三亚崖州湾南繁科技城南繁广场

方案调整对比

华东建筑设计研究院有限公司

2025.4

立面图

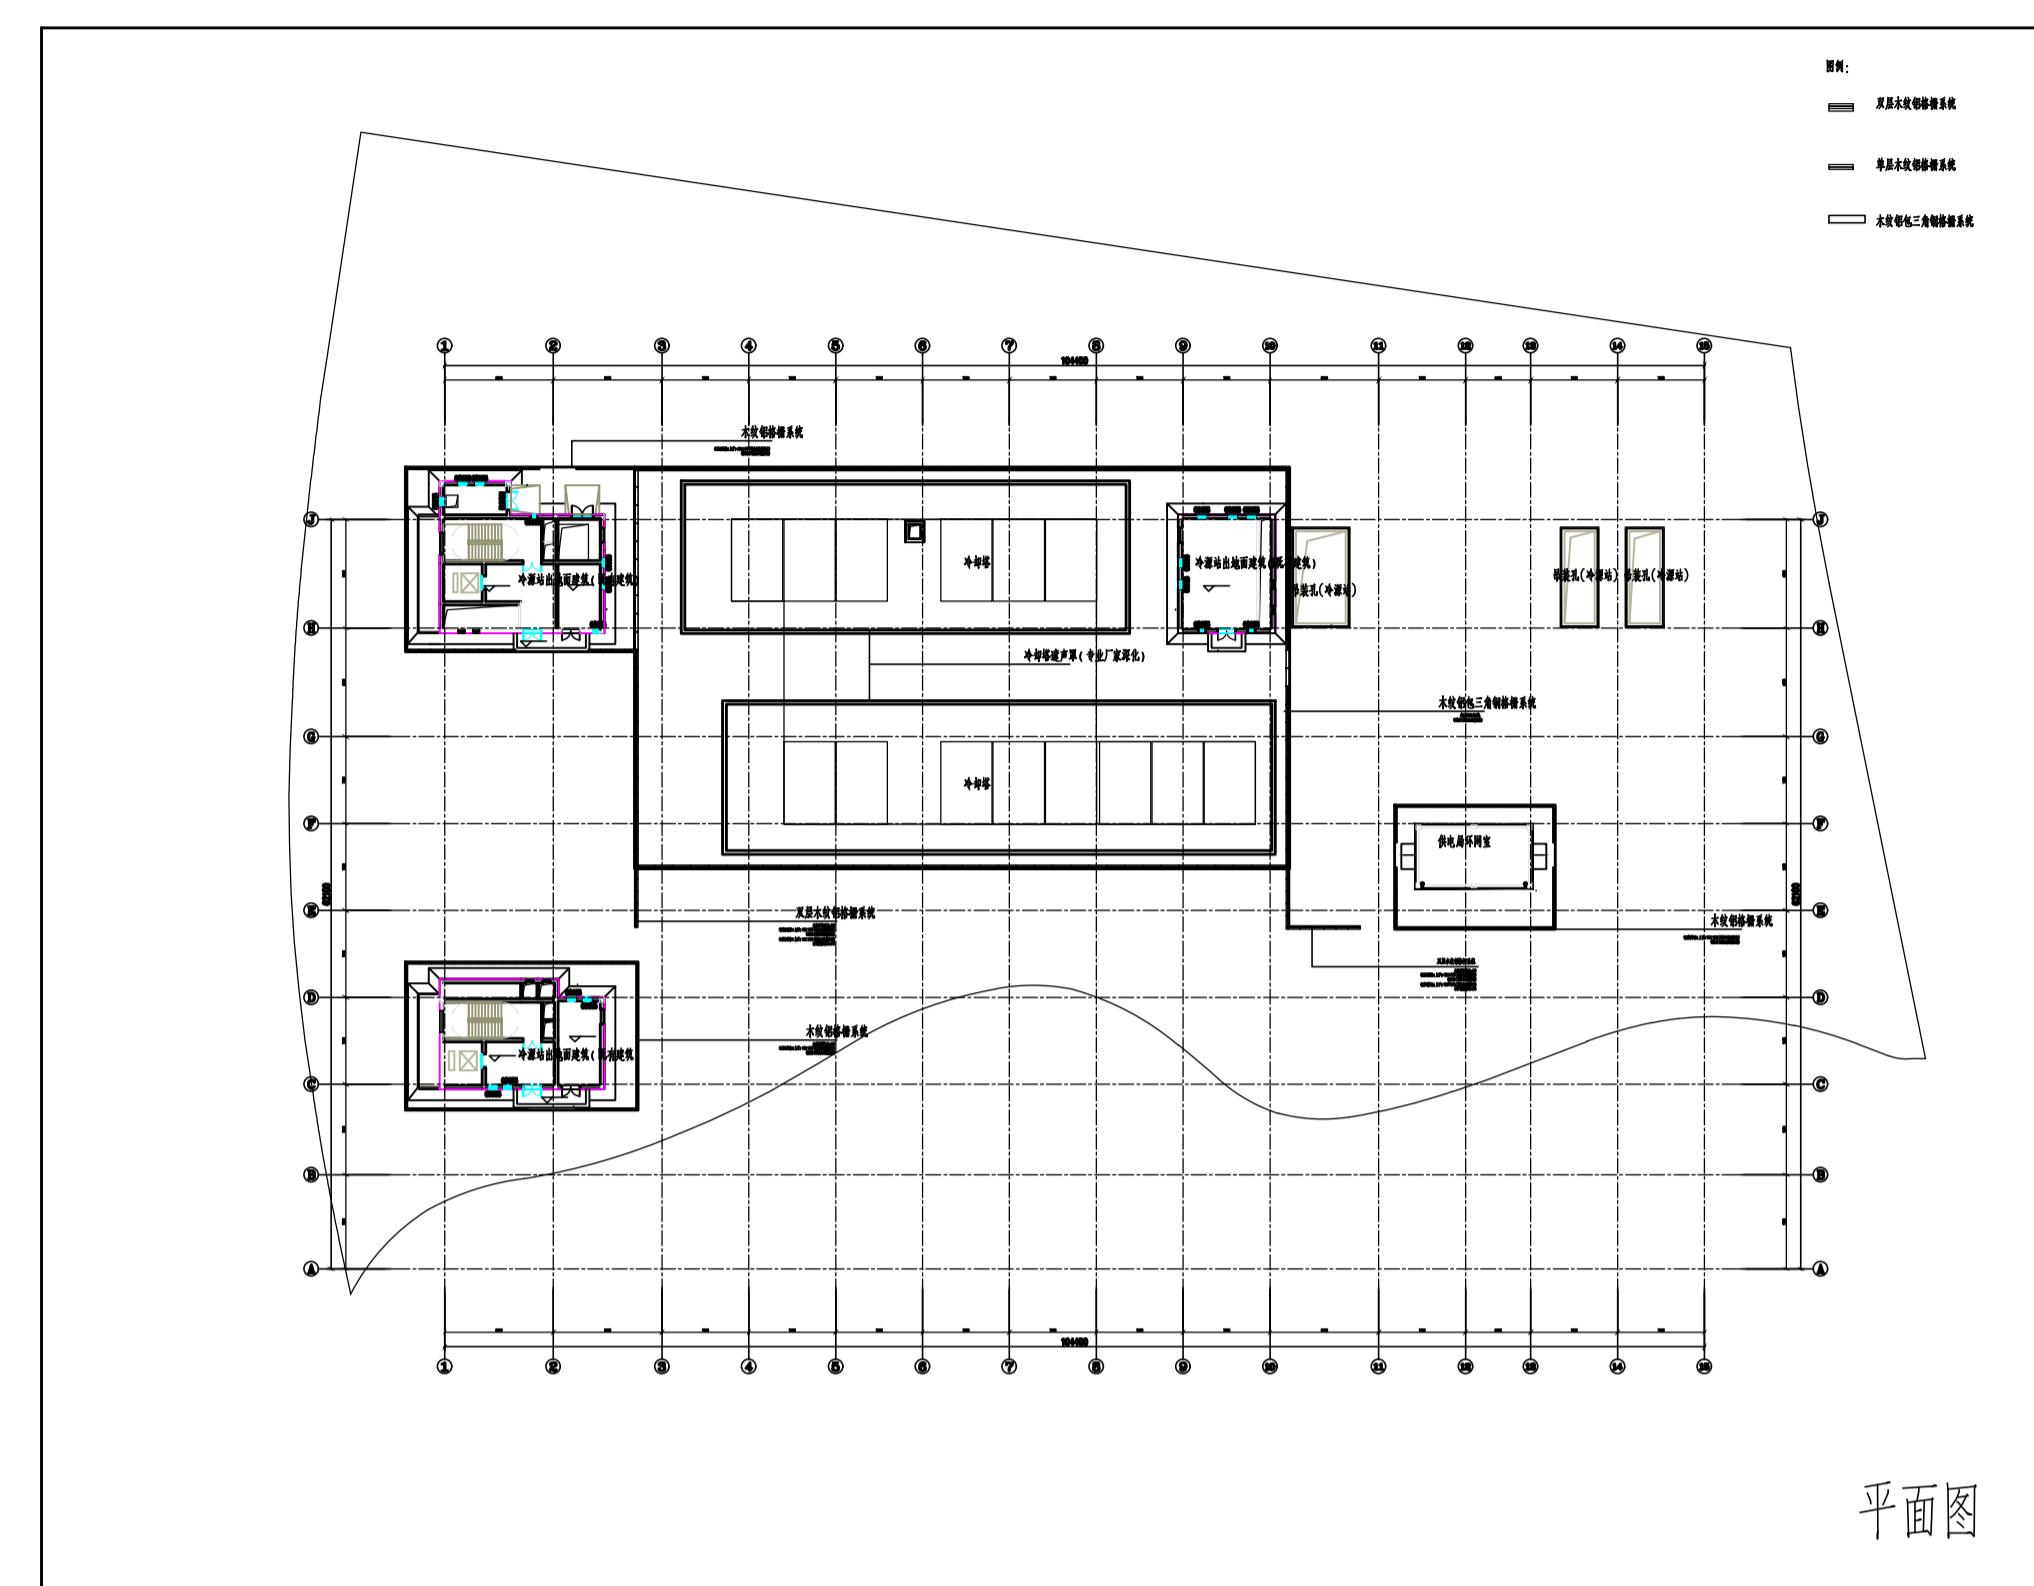
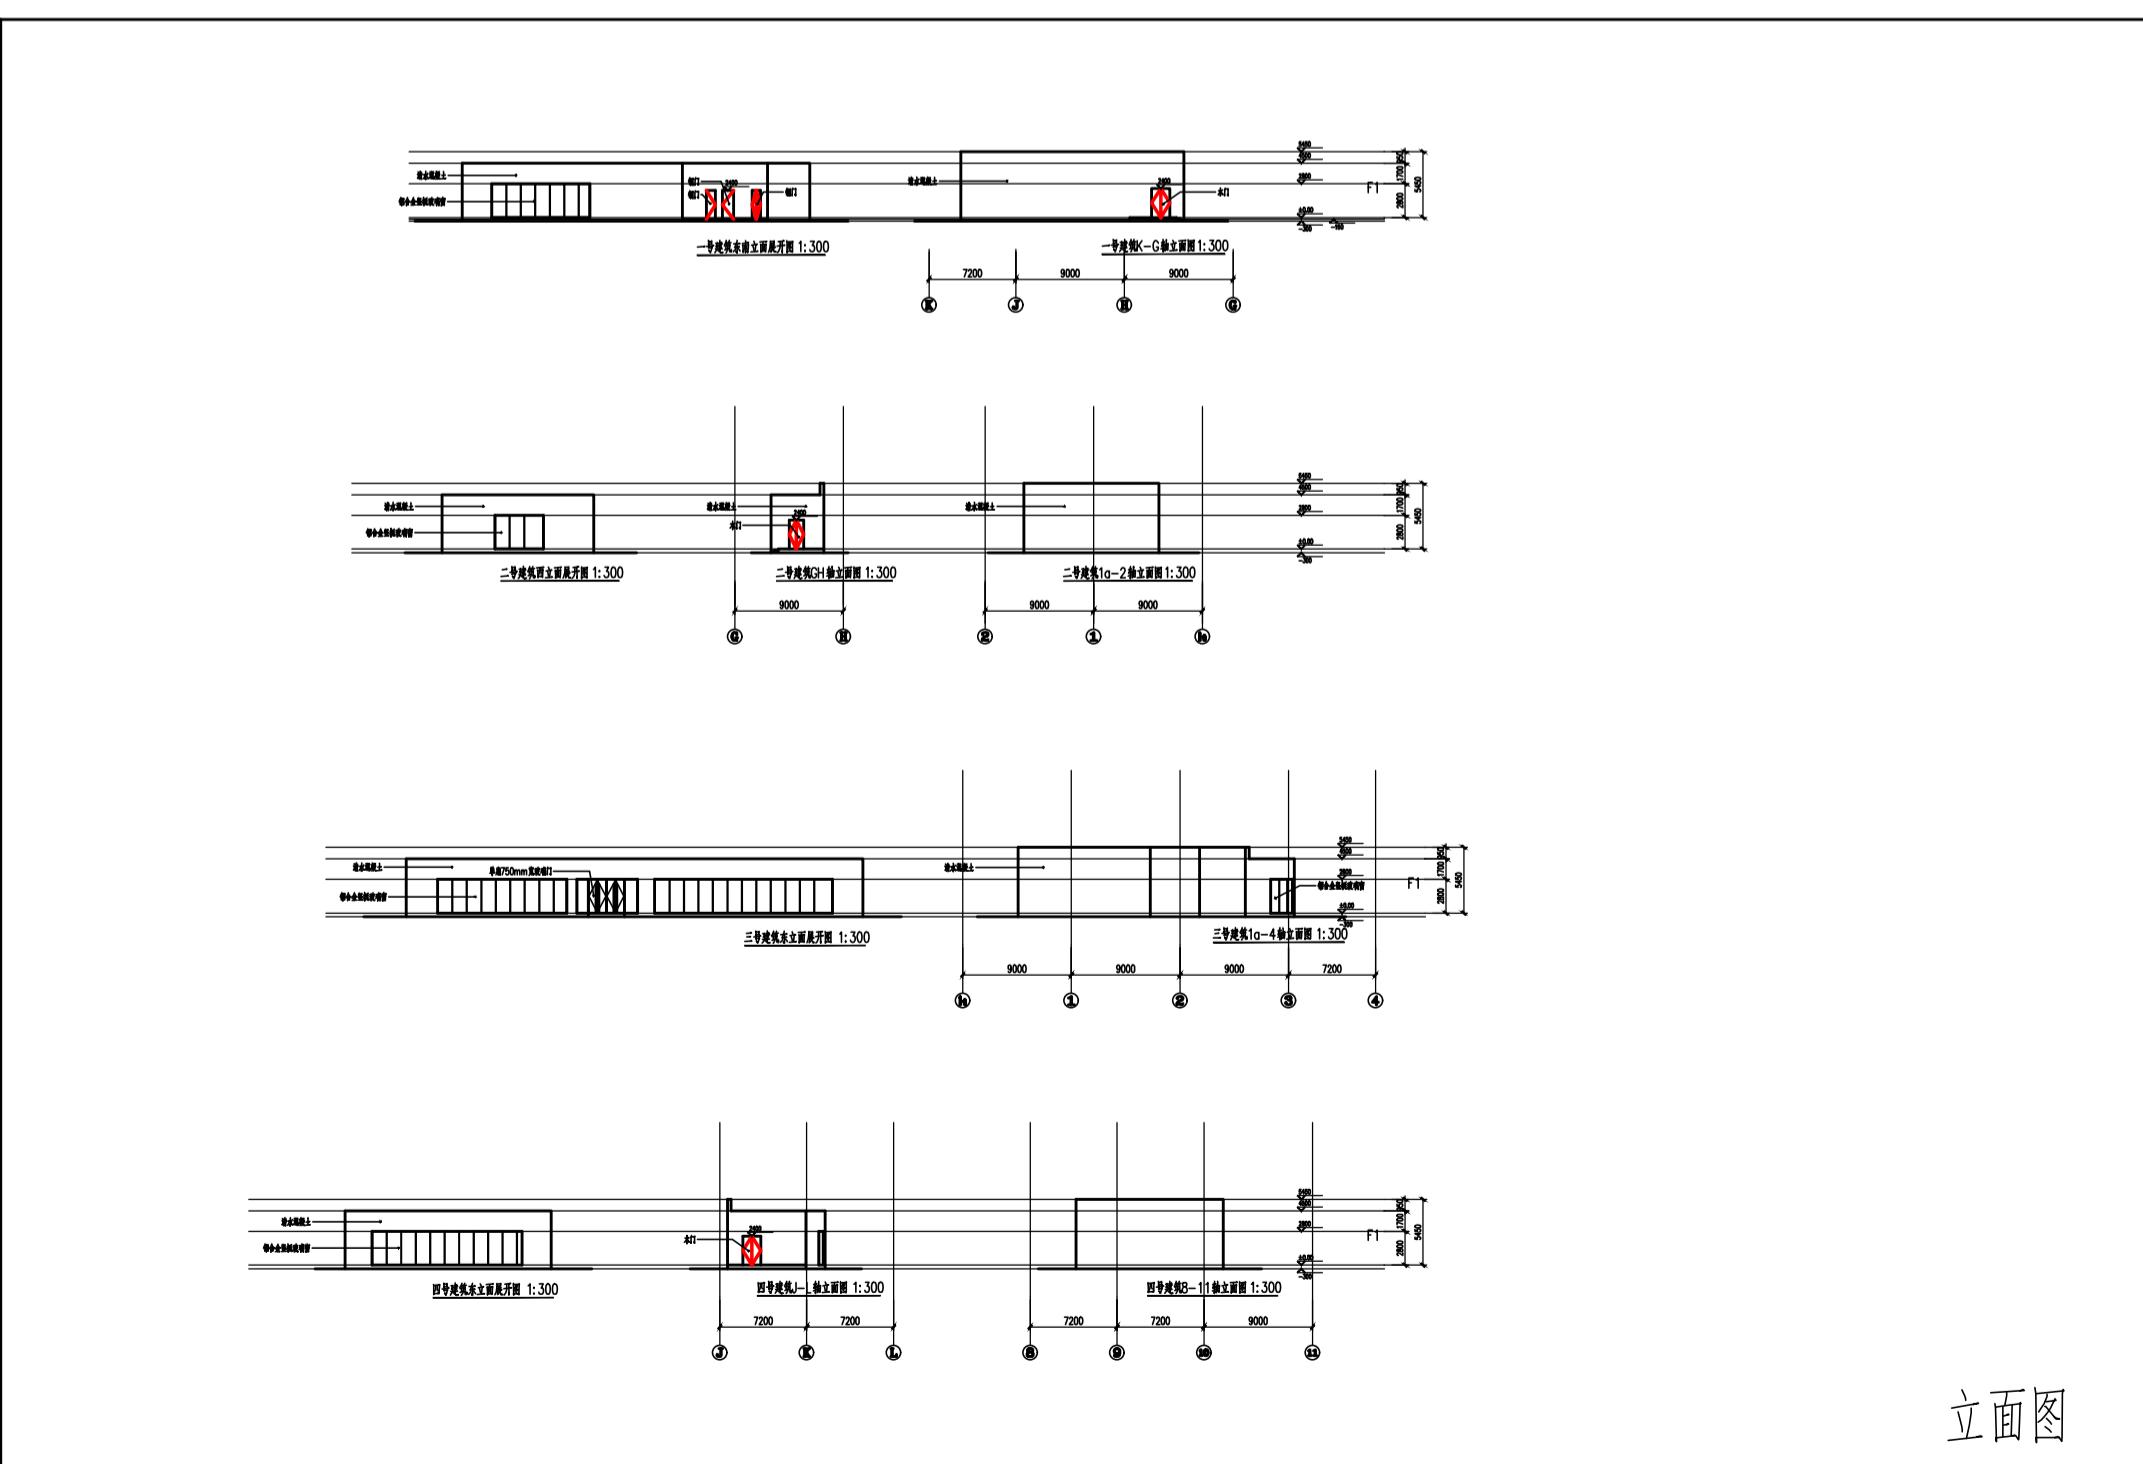
1、根据新增遮声罩、装饰构架等内容，依据原方案整体形式，对场地景观进行适应性调整。
